דו"ח ביקורת ליקויים - חוות דעת מהנדס מומחה

חוות דעת מומחה

מהוות חוות הדעת: חוות דעת בנושא ליקויי בניה /או נזקים בנכס, עטר המזמין [REDACTED] בנכס

1. הנכס הנבדק הינו בית קרקע שבו 6 חדרים.
2. הנכס כולל סלון, פינת אוכל, מטבח, פרוזדור, 3 חדרי שינה, ממי'ד, חדר שירותים, 3 מקלחות, 3 מרפסות.
3. הנכס הנבדק הינו בית קרקע בן 2 מפלסים.
4. הנכס נמצא בבניין המוגדר ע"פ תקנות התכנון והבנייה כבניין שאינו גבורה או רב קומות.
5. חיפוי חזיתות המבנה עשויים אבן ושליכת צבעוני.
6. הנכס הנבדק נבנה בשיטה קונבנציונלית (שיטה העושה שימוש בבטון מצוין וקירות בלוקים בטכנולוגיה עיקרית בבניית השלב)
7. גג המבנה הינו גג בטון שטוח.
8. נכון למועד הביקור בנכס, הבית טרם חובר למערכות חשמל ותקשורת.

1. צבעותית

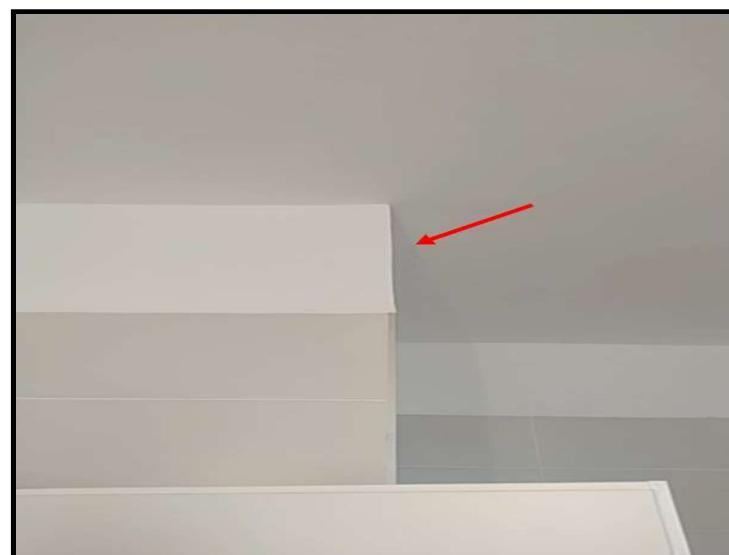
1.1. תיאור ליקוי: קיימים שקעים, חיספושים ועקבות מוגזם בטיח.

מיקום: תקרה מעל דלת יחידת מתבגר, קיר מעל פודסט מדרגות,

תקרה מעל חלון ממד, קיר סמוך לאmbט חדר רחצה כללי

יש לשפר גימוריהם.

- 1.2. **תיאור ליקוי:** צביעת מלבן דלת המתכת בוצע שלא עפ"י הנחיות קובץ כללים של תקן ישראלי ת"י 1922 חלק סעיף 4.3.3.2. בגימור הצבע הקיימים ישנו פגמים כגון: שכבת צבע לא מספקת, נילות, קילופים, חוסר אחיזות.

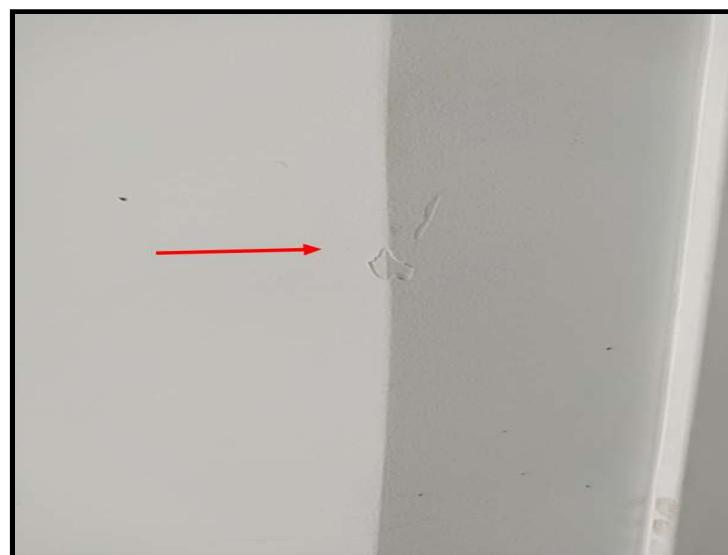
מיקום: דלת הכניסה הראשית-שיירותיים מקומיים, דלת יציאה מהדר

יש לשיפור את הצבע המקורי ולצבוע מחדש.

2.1. תיאור ליקוי: מילוי משקי ההתפשטות בחיבורו קירות ובחיבור רצפה לקירות בוצע ע"י רובה ובמרוחחים של עד 3 מ"מ מקסימום.

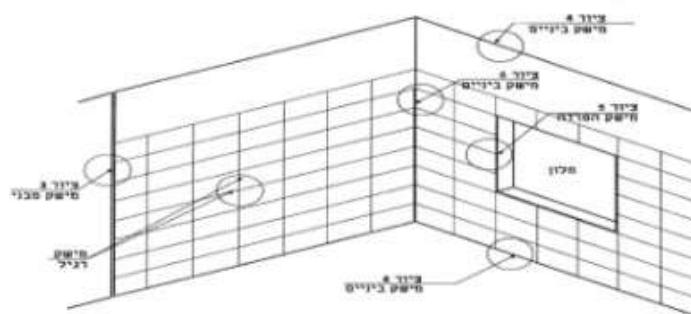
ביצוע זה גורם להטפרות וסדיקה של חומר המילוי ואיינו מאפשר תזוזות של מערכת החיפוי והריצוף כתוצאה מתזוזות במבנה, שינוי טמפרטורה ועומסים. כמו כן ביצוע מישקים אלו הינו חובה תחת הנחיות תקן 1555 חלק 4.7 סעיף 2.

מיקום: חיבורו קירות ובחיבור רצפה לקירות בחדרי הרחצה בבית

יש להסיר את مليוי הרובה באזורי משקי התפשטות לצצע חריצה והרחבת המשקים למינימום 6 מ"מ רוחב ולהשלים איטום בחומר גומי המתאים לחדרי רחצה

3.2. תיאור ליקוי: שיפוע מפלס פני הרצפה מרופסת לכו. נדרש שיפוע של 1% כלפי פתח הנקוי כאשר בפועל בוצע 0.4%.

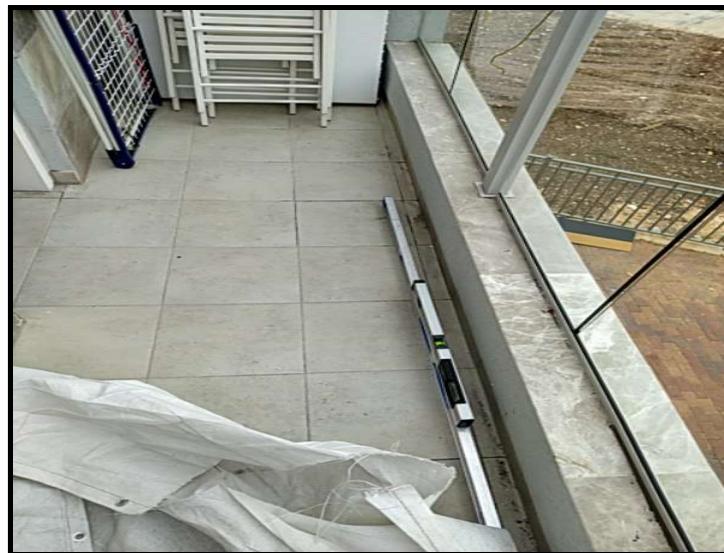
במרופסת הורים 0.5% במרופסת כביסה 0.4%

מיוקט: מרופסת סלון, מרופסת הורים חזית מזרחתית, מרופסת חדר

פירוק אריחים באזור והתקנת אריחים חדשים בשיפוע מתאים, כולל עיבוד מחדש של הקרמיקה סביב פתח הניקוז והתאמה עם החיפוי בקירות.

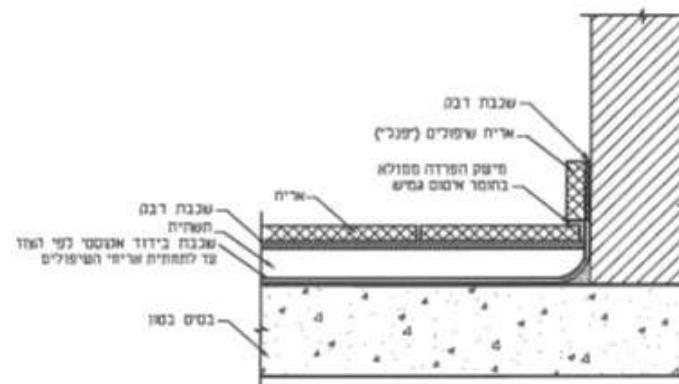
3.5. תיאור ליקוי: בכו החיבור בין הריצוף הקרמי לבין הפליטים וחיפוי האבן במרפסת לא בוצע מישק הפרדה. חוסר בהשלמת מישק זה יגרום לחזירת מים אל מעץ מלולו הריצוף, חזירת המים תגרום לרטיבות כלואת מתחת לאריחי הריצוף אשר תוביל להתקופרות מילויים (רובה) ולצמיחה של עשביה. כמו כן, מומלץ למנוע חזירת מים אל רצפת המרפסת ככל שניתן.

מיקום: בחיבור קו הריצוף במרפסת הוורים עם קירות החיפוי

יש להסיר בזיהירות את מלוי הרובה הקיים ולבצע השלמת מישק הפרדה גמיש כולל מלוי בחומר איטום גמיש.

3.6. תיאור ליקוי: חיתוך הארייחים בוצע באופן לא מקצועי.

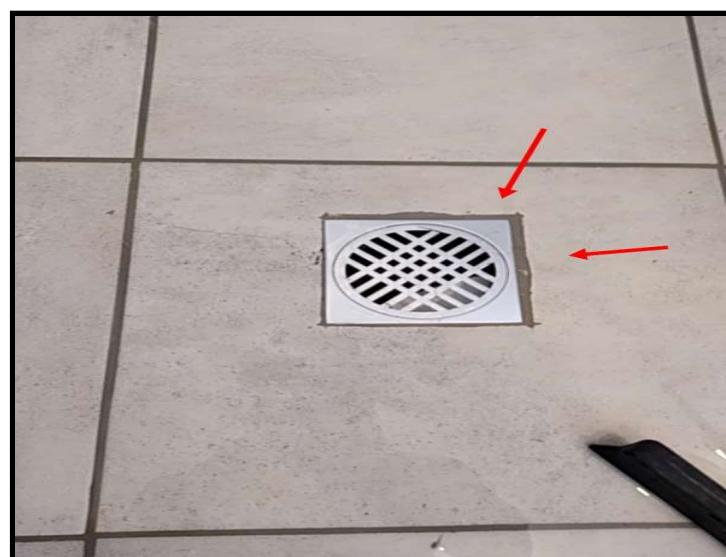
מיקום: מקלחון מתבגר-1 יח', מקלחון הורים-1 יח', סביבה רואצת

יש לבצע החלפה מקומית של ארכיחסים באזוריים הניל, כולל עבודות הפירוק, פינוי הפסולת, ניקוי מצע החול/סומסום וריצוף חזרה בארכיחסים חדשים.

3.7. תיאור ליקוי: קיימים פגמים בארכיחס הריצוּף כגון: כתמים, שברים, סדקים ומיקצועות שבוריהם העולים מעל המotor בתקו.

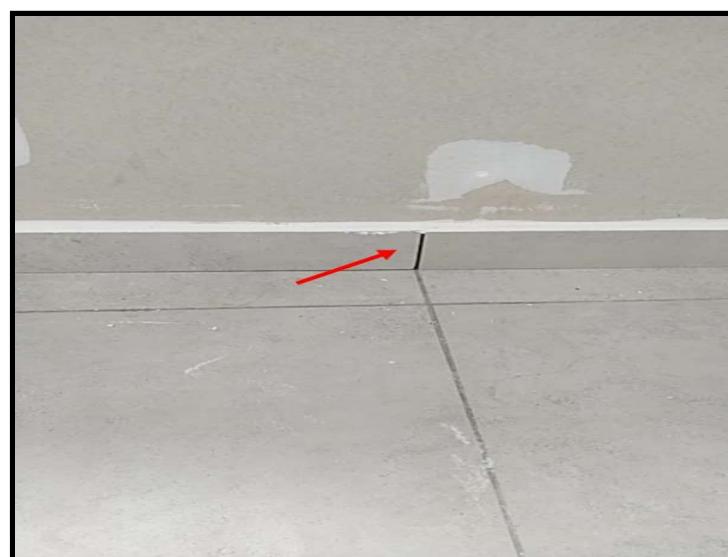
מיקום: מתחת כיר מתבגר-1 יח', מחוץ לכינסה ראשית-1 יח', סמוך לויטרינת הורים-1 יח', מרפסת הורים שורה שנייה מול ויטרינה-1 יח', סמוך לנקי מרפסת הורים-1 יח', מתחת לטוליזיה בחדר שינוי הורים-1 יח', סמוך למזווה-1 יח'

יש לבצע החלפה מקומית של אריחים באזוריים הניל, כולל עבודות הפירוק, פינוי הפסולת, ניקוי מצח החול/סומסום וריצוף חזרה באריחים חדשים.

5.1. **תיאור ליקוי:** חוסר תאום דלת הכניסה. יש צורך לבצע תאומים לנעילה תקנית בין אגן הדלת למולבן.

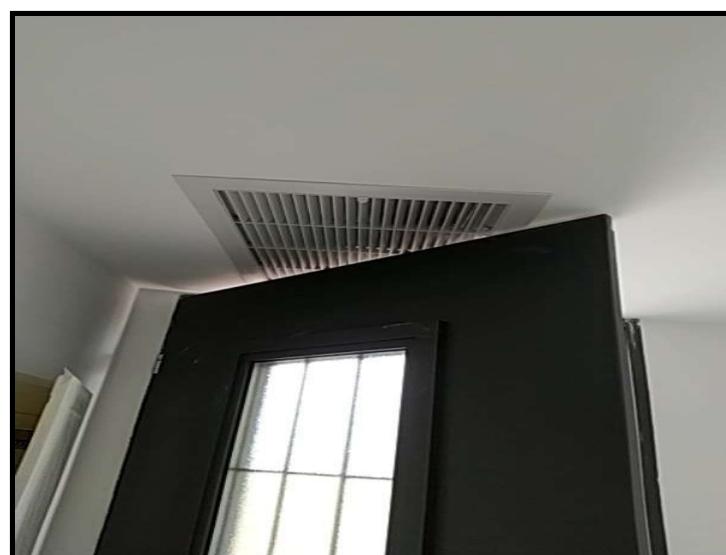
מיקום: דלת חדר רחצה הורים - הדלת לא נעלה

5.5. תיאור ליקוי: בהלבשות העץ של דלתות הפנים ישנו פגמים מסווג מעיכות / שברים / שריפות. יש להחלים.

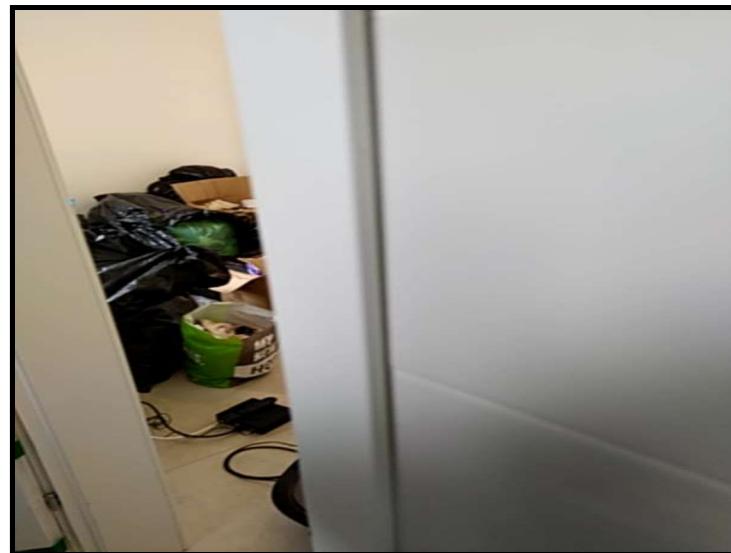
מיקום: הלבשה עליונה דלת מזוודה, הלבשה עליונה חדר רחצה מטבח,
הלבשה עליונה חדר שינוי הורים

הליקוי אסור עפ"י תקון ישראלי ת"י 23.

5.8. תיאור ליקוי: קילופים / שריפות בציפוי הפורניר בדלתות / בזלת הפנים.

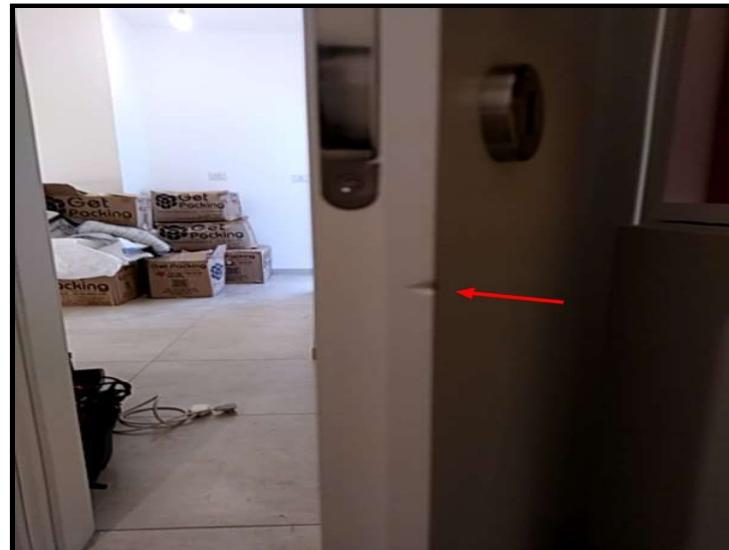
מיוקם: דלת חדר כביסה

ליקוי אסור ע"פ: תקן 23 חלק 3 סעיף 3.4.2.2

יש צורך בהחלפת הדלת/ דלתות.

2.6. תיאור ליקוי: זוכריות בעקבות המדרגות הותקנה כך שקיים רווח קטן מאוד בין תחתית האסוכיות למדרגות. במצב הקיים תיתכן פגעה באזוכיות עקב תזוזות קלות.

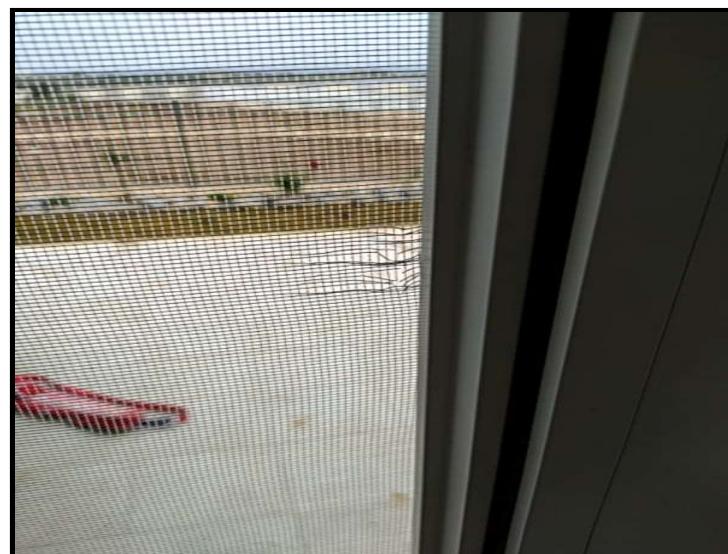
מיקום: זוכריות לאורך מעקה מדרגות

יש לפרק את מכלול המעקה ולהתקין מסגרת הכללת מאחז יד עמודים ופרופילים באופן מוגבה מהקיים כך שאזוכיות המעקה תהיה במרווח מהמדרגה.

6.3. תיאור ליקוי: רשתות הויטרינה קרוועות

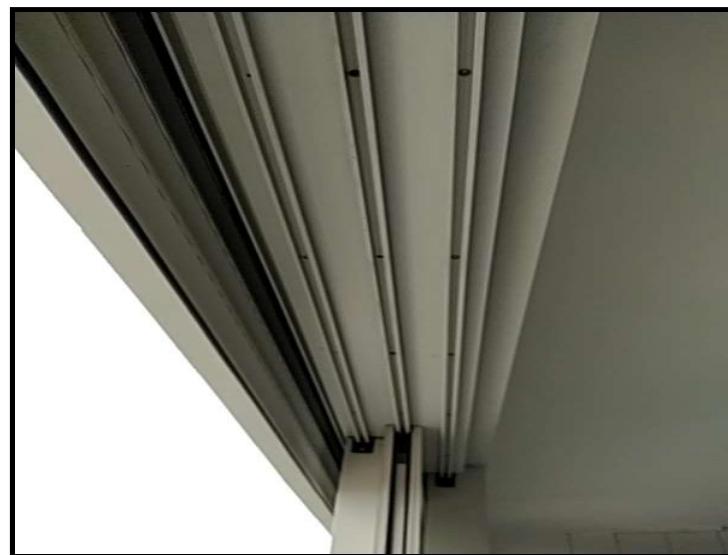
מיקום: רשת וויטרינה וחלון מערבי מטבח

יש לבצע תיקון מקומי ובמידת הצורך להחליף

3.8. תיאור ליקוי: יש לסגור במרקם אלסטי סביב מיכלי הדחת השירותים בחדרי הרחצה בבית

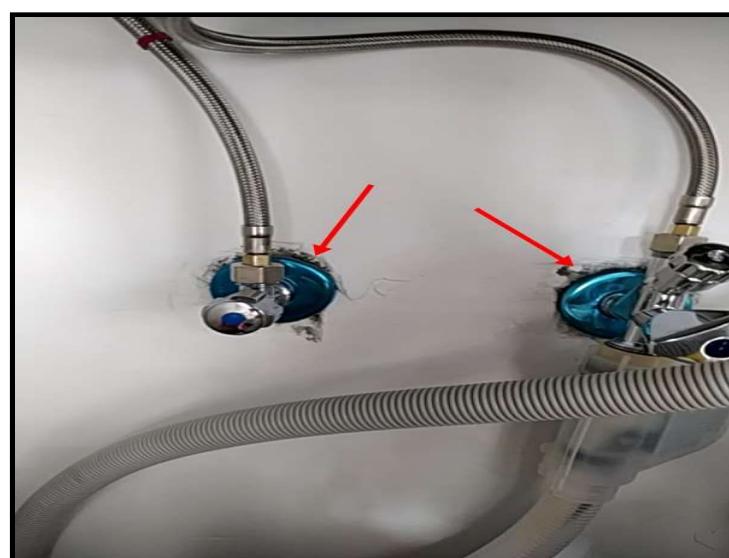
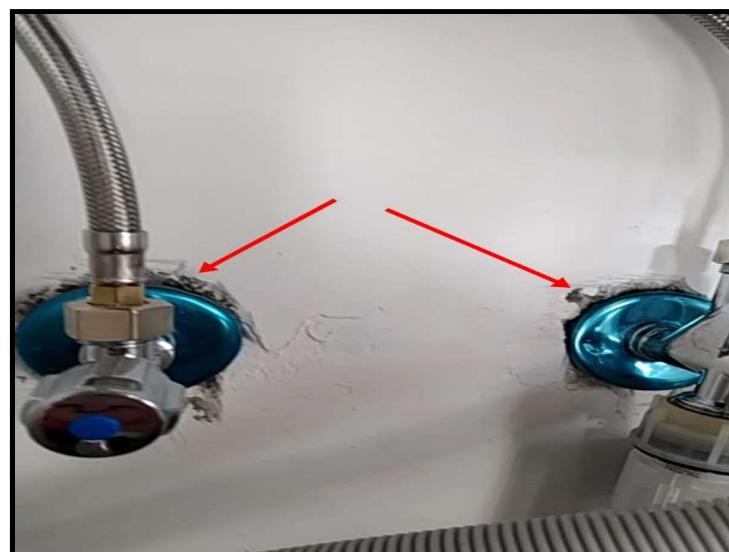
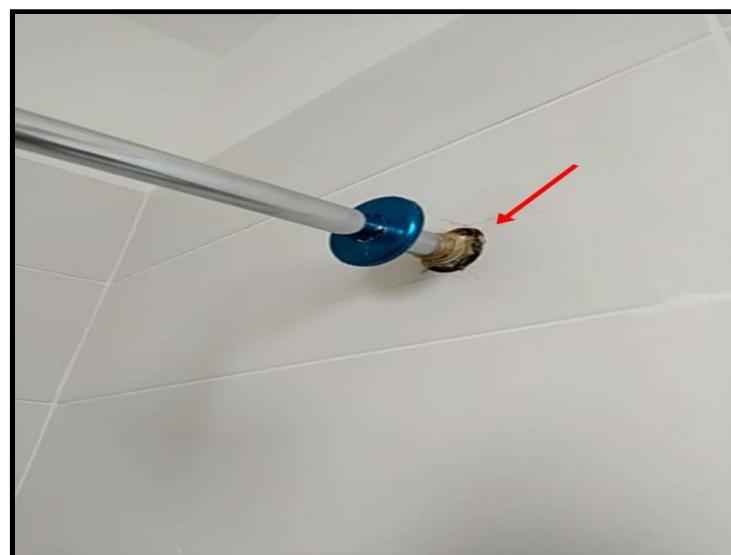
מיקום: מיכלי הדחה בשירותי הנכס

9.1. תיאור ליקוי: יש לנחות את פנים צנרת הדליחין העוברת ברצפת הדירה משאריות חומרי בנייה שהתאפסו בזמן ביצוע העבודות. במצב הקיימים ארימות המים תהיה לקויה ויתכנו הצפות.

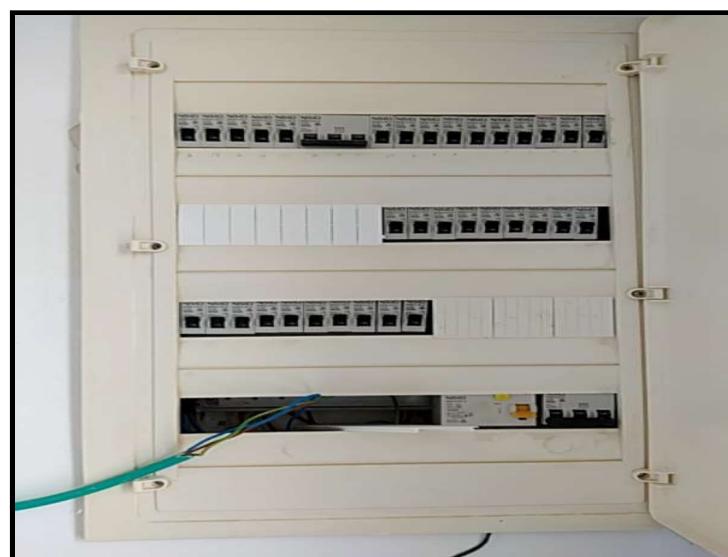
מיקום: נקודות ביקורת במזווהה

7.10. **תיאור ליקוי:** יש להשלים מכיסים לקופסאות הסטעפויות חוטי חשמל בכל המקומות הנדרשים בקירות הדירה.

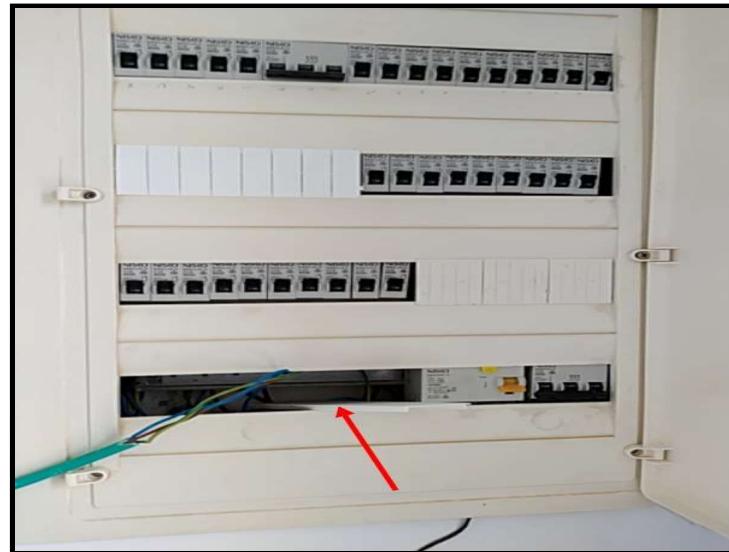
מיקום: באופן פזר בבית לדוגי סמוך לחלוון מטבח

9.10. **תיאור ליקוי:** יש להשלים עיגון וקייבוע ארון חשמל/תקשורת

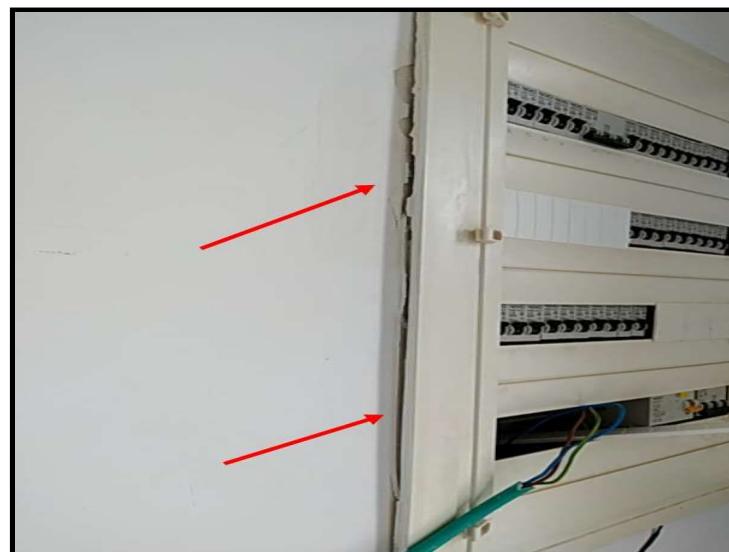
מיקום: ארון חשמל

10.10. תיאור ליקוי: נקודות המאואר הותקנה באזורי חסוף לרטיבות. מיקום גוף התאורה בוצע באזורי החשוף לרטיבות וזאת ללא הגנות מספקות.

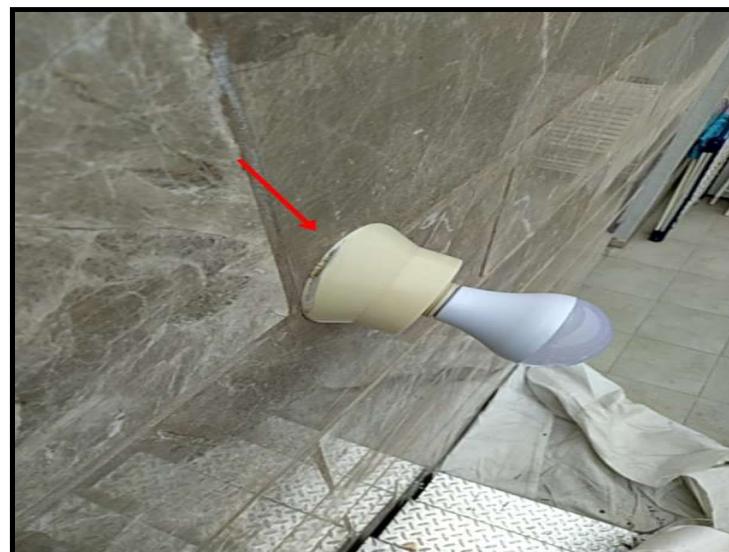
ביום הביצעה נראה כי תיתכן חזרת מים אל נקודות המאואר.

מיקום: מרפסת חדר כביסה

- .1. שינוי מיקום נקודות התאורה.
- .2. השלמת איטום סביב גופי התאורה נגד חזרת מים.

11.1. תינור ליקוי: בבדיקה מישוריות ופילוס הקירות בנכס, אותרה סטיה זוויתית של 2.5 ס"מ במבנה הקירות.

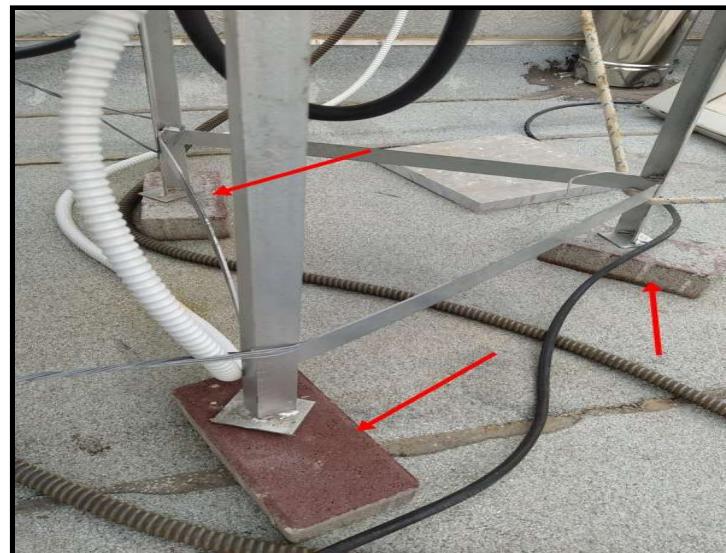
הסטיות הנוקבות להלן הינט מעלה סטיות המותרת בעבודות בלבד ומפורטת בטקון ישראלי ת"י 789 (סטיות בניינים: סטיות מותרות בעבודות בנייה), טבלה 1,

מיקום: קיר מאחוריו שירותים בחדר רחצה כללי

יש לפרק את אריחי החיפוי ולהתקין מחדש

עלות: 800 ש"ח**13.5. תיאור ליקוי:** התקנת מערכת האיטום סבב צינורות החודרים דרך הגג בוצעו באופן לא חוקי.

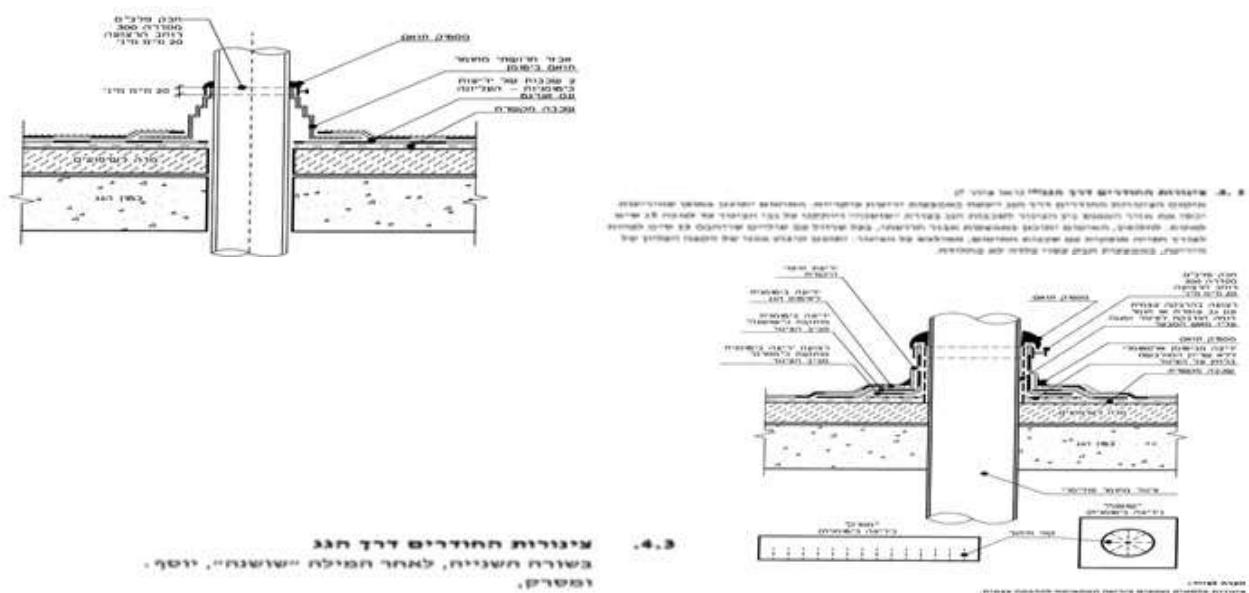
1. גובה היריעות סבב הצינורות נמוך מ- 15 ס"מ.
2. לא בוצע חיתוך לצורת "ישושנה".
3. לא בוצעו חבקים ממתקת סבב הצנרת.

מיקום: סבב מעברי צנרת בגג הבית
